Karlgavevej 1		PROJEKTNOTAT	
Sag nr.: 2795		Fil nr. PN-02	
Udarbejdet af:	AV	Side 1 Af 3	Dato 2018-09-27

**Emne: Afdækning af gulve**

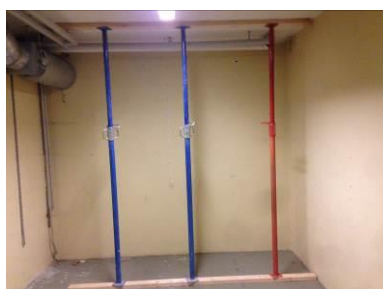
Gulve er ikke dækket af, hvilket betyder at der bliver slæbt store mængder jord ind og murstøv ud og rundt i bygningerne. Bygningerne er i brug under renoveringen og benyttes af personale og 3 mand, der bør dækkes af og rengøres jævnligt således at snavs ikke slæbes rund i faciliteter som er i brug.
